RAPPORTO di minoranza - relatore: Tiziano Fontana, capogruppo dei VERDI

sul MM 49/2014 Adozione della Variante al Piano particolareggiato di Villa Argentina (PP2 o PPVA)

In rosso l'area edificabile proposta; in blu l'estensione del Parco

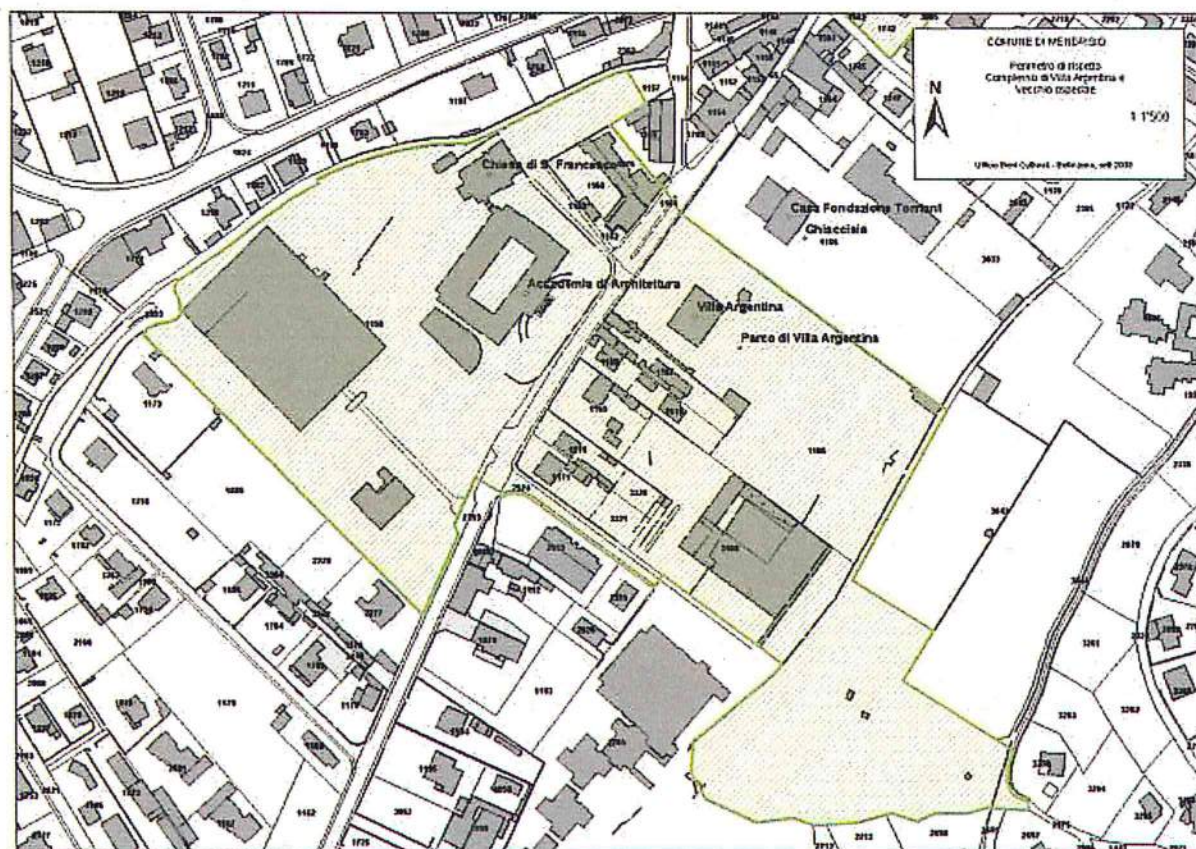
Come si evince dal piano riprodotto l'Esecutivo intendeva mantenere il potenziale edificatorio pari a 7'250 mq di SUL, da svilupparsi all'interno di un settore edificabile delimitato, più precisamente sul pianoro che si sviluppa nella parte alta del fondo mappale 3043, con la possibilità di trasferire parzialmente gli indici dal comparto A ai comparti C2, E, F e G nella misura massima del 50%. Inoltre era prevista una nuova struttura – atelier di 3'000 mq di SUL richiesta dall'USI a fianco del palazzo Canavée con un'altezza massima per la struttura pari a 27 metri. In terzo luogo l'area definita "Recupero del Parco" era ridotta alla porzione del terreno collinare costituito dai terrazzamenti posti al di sotto del muro del belvedere. Il Rapporto di pianificazione redatto dalla Studi Associati SA risultava così generico e privo di serie giustificazioni e motivazioni circa i nuovi indirizzi per buona parte dei comparti da risultare irrispettoso delle esigenze imposte dalla legislazione pianificatoria vigente, segnatamente per quanto attiene ai piani particolareggiati. Lo studio MAVO-Castelletti, che avrebbe dovuto colmare le insufficienze riscontrate dal Dipartimento del territorio, non fornisce le informazioni richieste dall'Autorità cantonale.

Sia il potenziale edificatorio, sia l'altezza di 27 m della torre per lo stabile dell'Accademia (in contrasto con le indicazioni contenute nello Studio dell'arch. Fabio Reinhart del 1988 – citato in modo parziale dal Municipio in più occasioni –), sia l'area definita "Recupero del Parco" sono un'ulteriore dimostrazione della mancata volontà di considerare il Parco nella sua valenza ed estensione storica secondo il progetto dell'arch. Croci. Questi elementi denotano l'incultura urbanistica della variante.

Perimetro di rispetto cantonale attuale

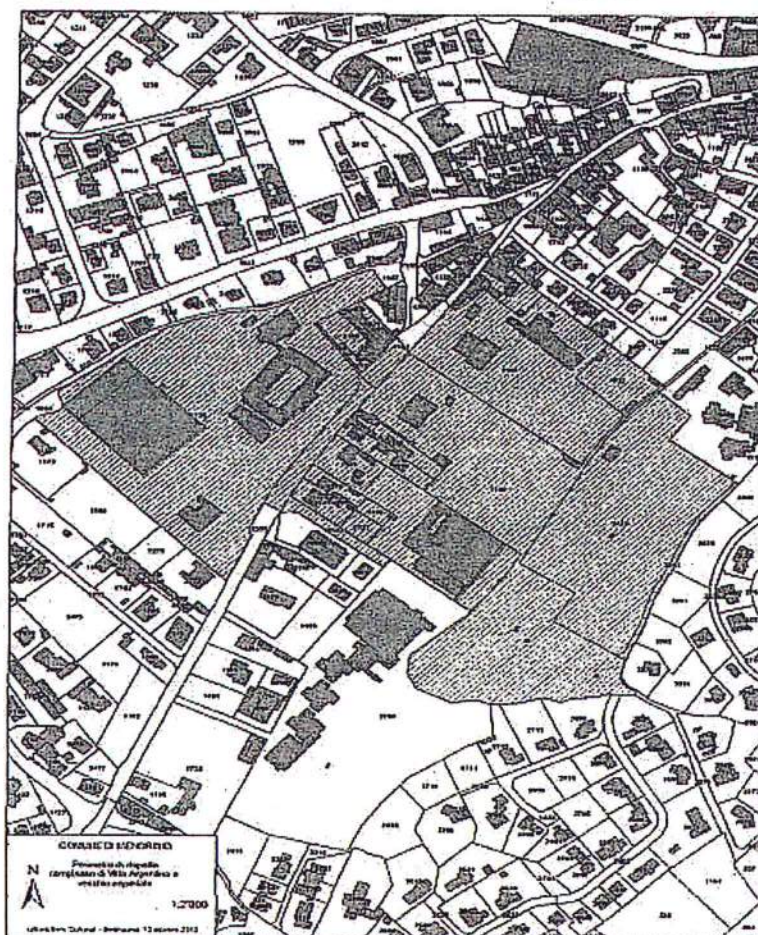
L'estensione del perimetro di rispetto, logica e rispondente ai criteri e principi di tutela dei beni culturali, così come l'inserimento delle ville ottocentesche nella lista dei beni culturali locali sono elementi essenziali di una vera pianificazione attenta alle caratteristiche urbanistiche di fine Ottocento del comparto messe in evidenza dagli specialisti dell'ISOS e pertanto devono essere recepite nella variante.

4.2 Recinti, muri e terrazzamenti: identità di un territorio

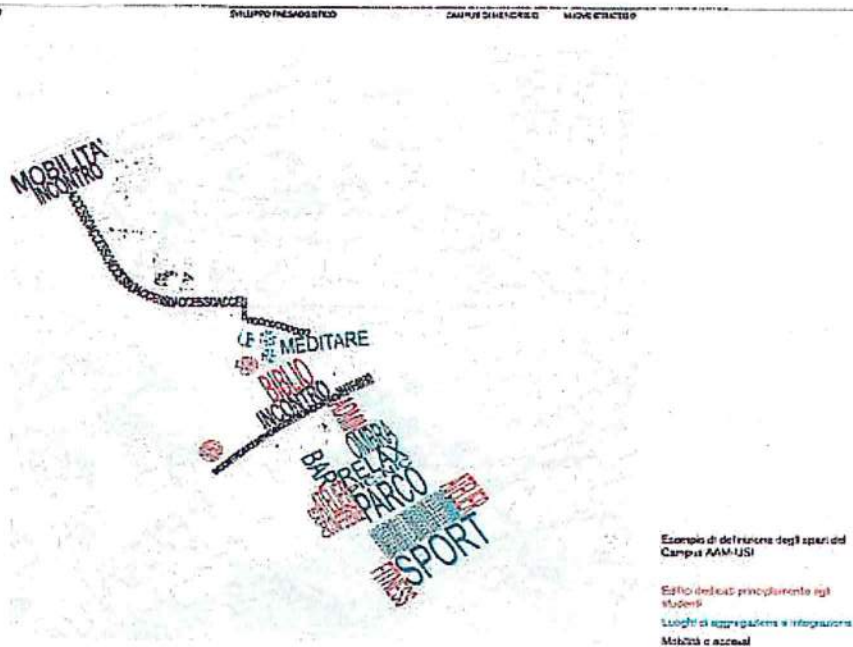
4. L'affermazione secondo cui *"la definizione spaziale dei luoghi con recinti e muri costituisce uno strumento tipologico per la ricostruzione e ridefinizione degli spazi"* è allarmante visto l'esito concreto che ha: **confondere muri ottocenteschi in sasso come quelli che delimitano parte del Parco aventi un'altezza massima di qualche metro con muri di almeno 10 metri di un edificio moderno con relativa volumetria è un'operazione intellettuale che suona come una presa in**

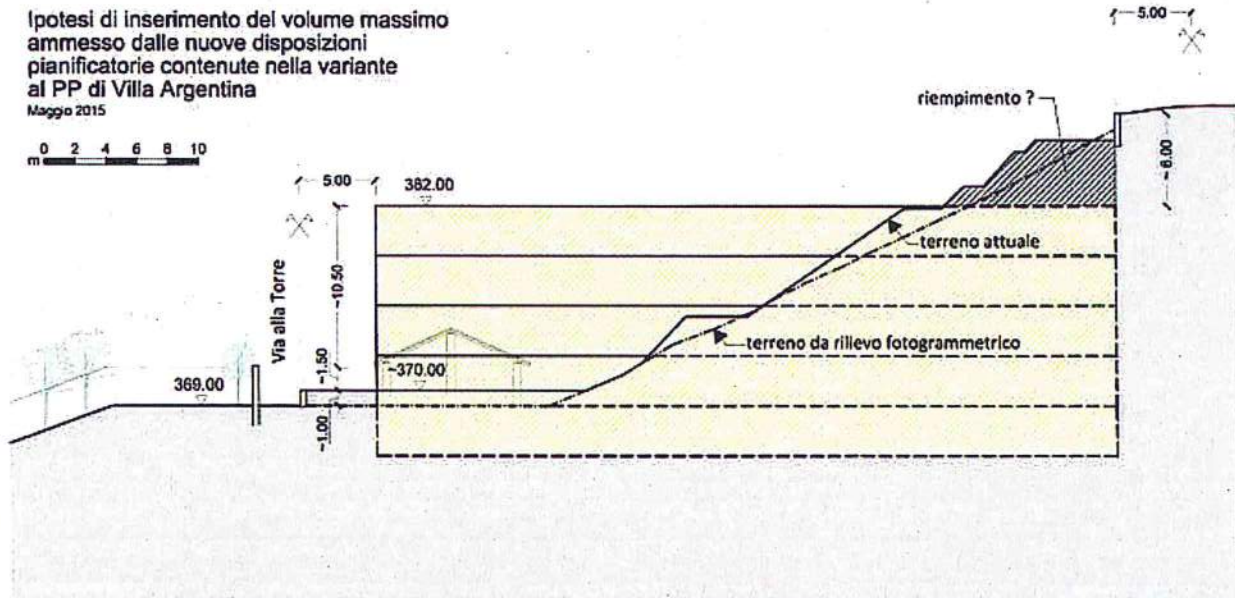
Le tre giustificazioni del potenziale edificatorio sono un non-senso pianificatorio:

- 1. la volumetria concessa non ha nulla a che vedere con quella dell'edificio rurale oggi diroccato;**
- 2. il fatto che l'area adiacente sia edificata dovrebbe imporre, al contrario, di preservare il fmn 3043 da nuove costruzioni;**

- 3. sostenere che quanto proposto con la variante – segnalato e giustificato (!) dagli architetti Voser-Castelletti – «è in linea con la caratteristica del giardino storico» equivale a dire una falsità: un'autorità pubblica può propendere e proporre quanto di suo gradimento ma non può fare affermazioni che sono in contrasto con i principi basilari che si applicano nella fattispecie: la posizione del Municipio – sostenuta dallo studio citato – è in chiaro e assoluto contrasto con la storia dei giardini, la storia dell'architettura, le Carte internazionali riconosciute dall'UNESCO e i *Principi per la tutela dei monumenti storici in Svizzera* che regolano questa materia.**

Fotomontaggio usando il volume massimo ammesso dalle norme di attuazione del PP

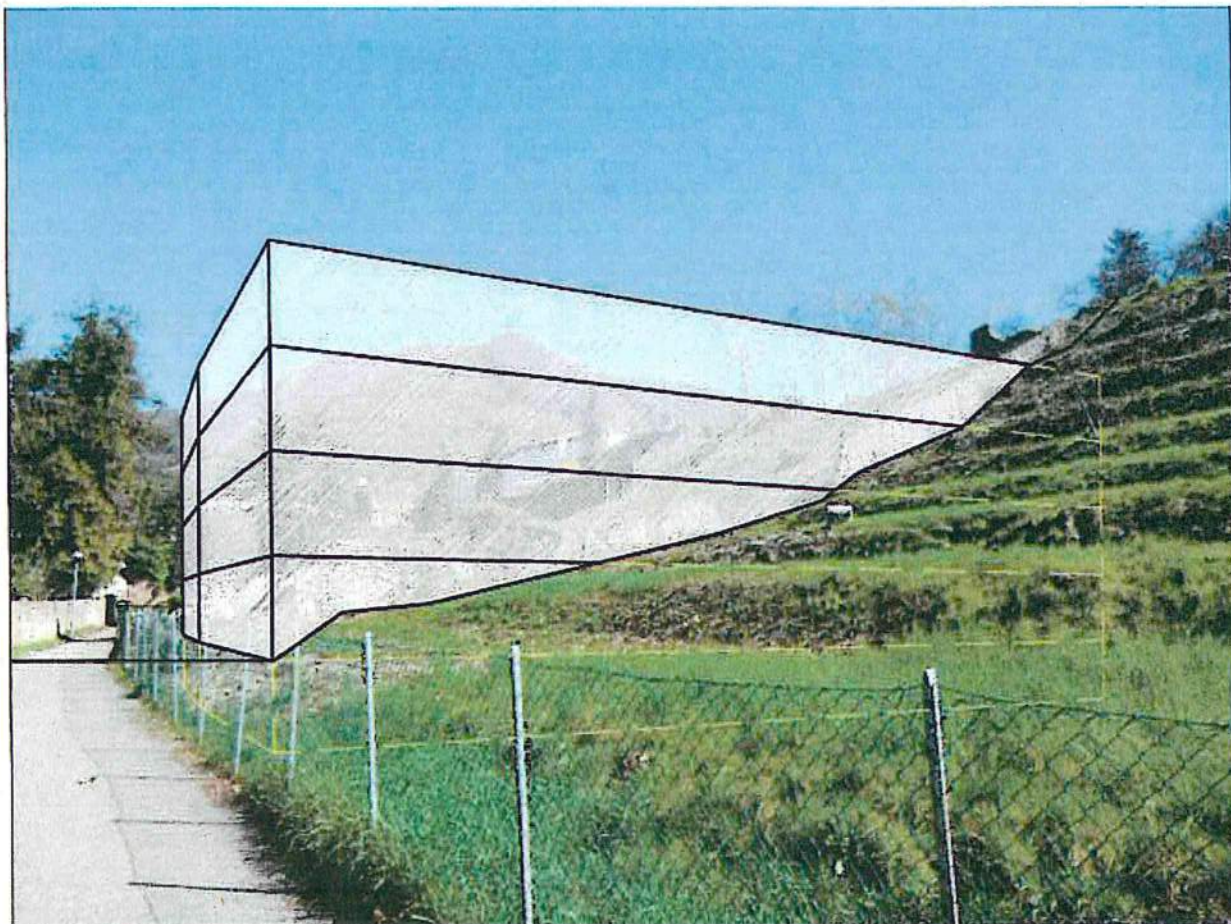
Inoltre, è evidente che, data la morfologia del terreno, sarà necessario uno sbancamento assai rilevante che avrà conseguenze sull'impatto paesaggistico complessivo e che condurrà a una modifica dei terrazzamenti o, per lo meno, di una fascia piuttosto larga attorno allo/agli stabile/i.

Si deve anche considerare che le linee di costruzione si sovrappongono al muro ottocentesco (parzialmente distrutto dagli attuali proprietari durante i lavori di pulizia a cavallo del 2008-2009) che sale fino al muro del belvedere. Alla domanda posta in Commissione circa il possibile abbattimento del muro storico di confine il Municipio ha risposto nel modo seguente: «*Il progetto definitivo dell'ampliamento del Campus definirà se il muro potrà essere mantenuto o no. Tale possibilità è contemplata nella variante in quanto si vuole dare la possibilità di edificare ai margini del comparto*». Ciò avverrà poiché, stando a quanto "teorizzato" nello studio degli architetti Castelletti-Voser e ripreso nel Rapporto di pianificazione, un edificio moderno costituisce una valida valorizzazione spaziale di un parco storico ... (!).

Infine, per garantire l'accesso ai mezzi previsti dalla legge – pompieri e ambulanze – sarà necessario creare una strada di almeno tre metri di larghezza: si imporranno mutamenti di sostanza all'immagine di quella parte di Parco.
